Znak sprawy: **ZP.271.2.2024**

Dotyczy zamówienia: **Budowa budynku mieszkalnego wielorodzinnego nr 1 wraz niezbędną infrastrukturą techniczną przy ul. Gen W. Sikorskiego w Sieradzu.**

Odpowiedzi na przesłane pytania i wnioski

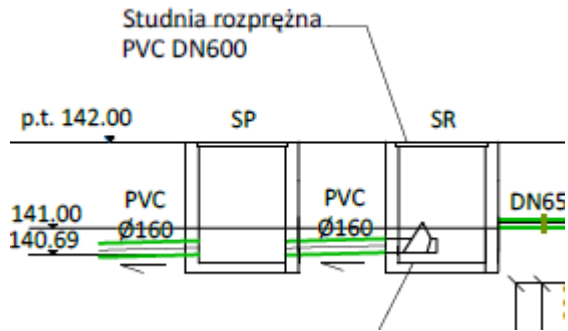
4. W projekcie brakuje zapisów na temat podkładu pod panele drewnopodobne. Proszę o podanie rodzaju i parametrów dla podkładu.

Podkład pod panel wykonać z płyt naturalnych włókien drzewnych

Właściwości techniczne wg EN 16354 / EN 826

Grubość płyty: 5,0 mm,

Współczynnik oporu cieplnego [m² K / W]: 0,071

Zdolność do wyrównywania punktowych nierówności [mm]: 2,0

Obciążenie dynamiczne (ilość cykli) DL25 > 150.000
Wytrzymałość na ściskanie [kPa] wg EN 826: > 150
Pełzanie przy ściskaniu [kPa] > 50
Wytrzymałość na uderzenia [mm] > 800
Tłumienie dźwięków uderzeniowych [dB] ISLAM =19
Klasa reakcji na ogień wg PN EN 13501-1 Efl

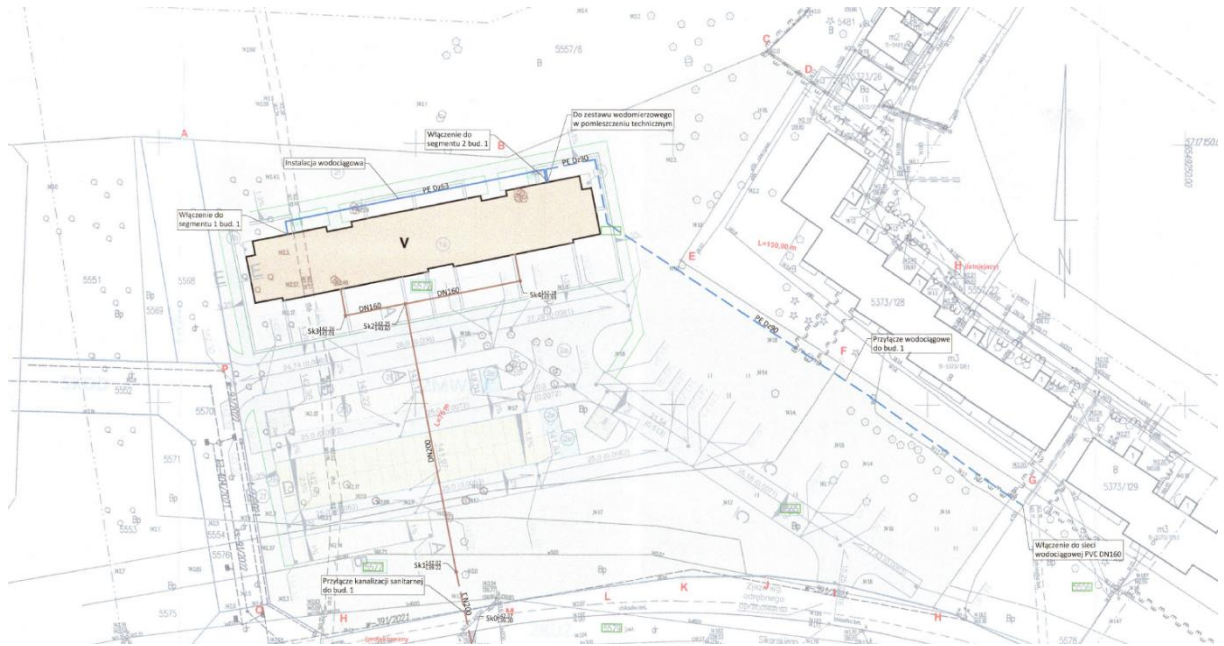
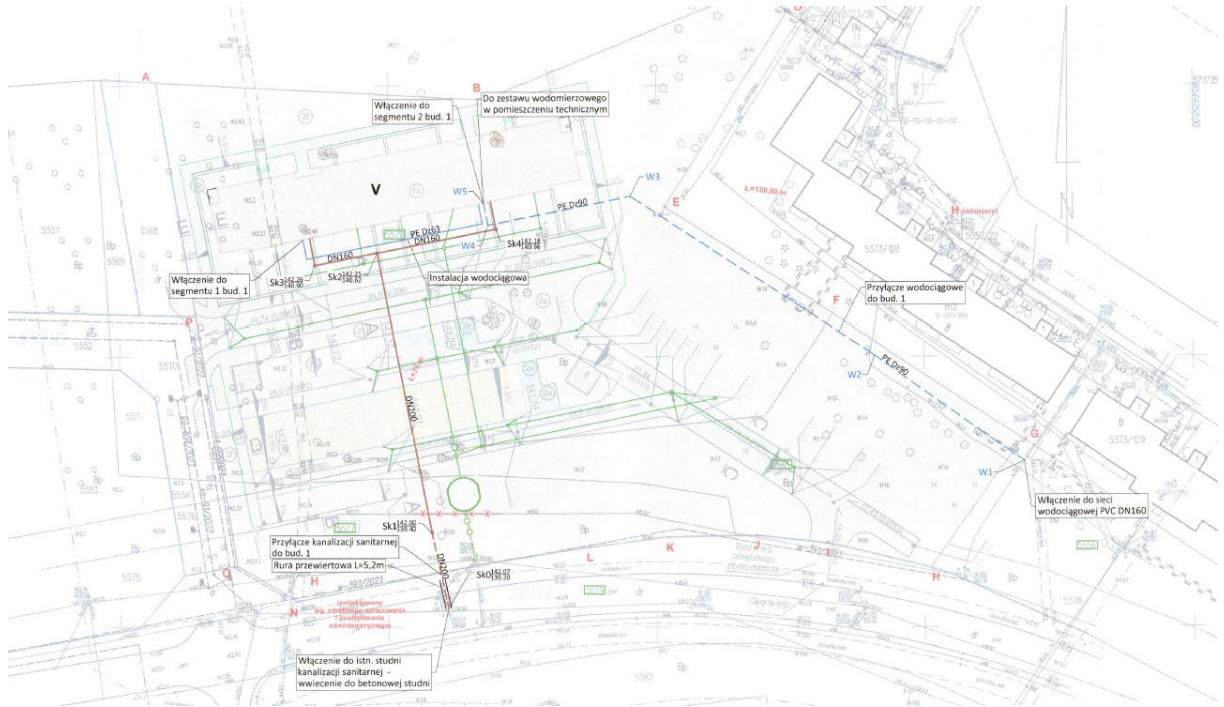
13. W związku z rozbieżnością na PZT dot. sieci wodociągowej prosimy o wyjaśnienie i określenie, która trasa wodociągu jest prawidłowa. Poniżej rysunki:

Prawidłowa to trasa z rysunku nr 2, zgodna z projektem, naradą koordynacyjną i uzgodnieniem z Przedsiębiorstwa Wodociągowego. Trasa z rysunku nr 1 pojawiła się we wstępnej koncepcji.

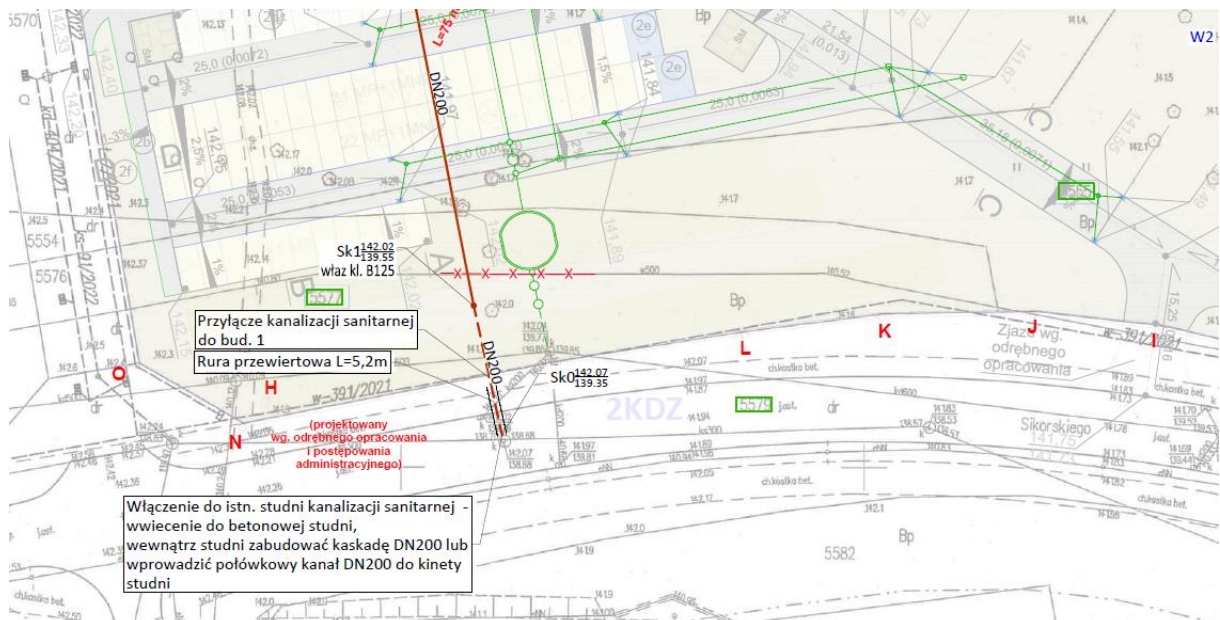
- 14.** Prosimy o potwierdzenie, iż w zakres niniejszego postępowania wchodzi jedynie likwidacja zaznaczonego odcinka sieci wodociągowej – określona w przedmiarze na ok. 20 mb.

Zamawiający potwierdza i zaznacza, że należy zdemontować magistralę w zakresie kolizji z projektowanym uzbrojeniem. Przedmiar ma charakter pomocniczy. W cenie oferty należy uwzględnić wszystkie niezbędne roboty.
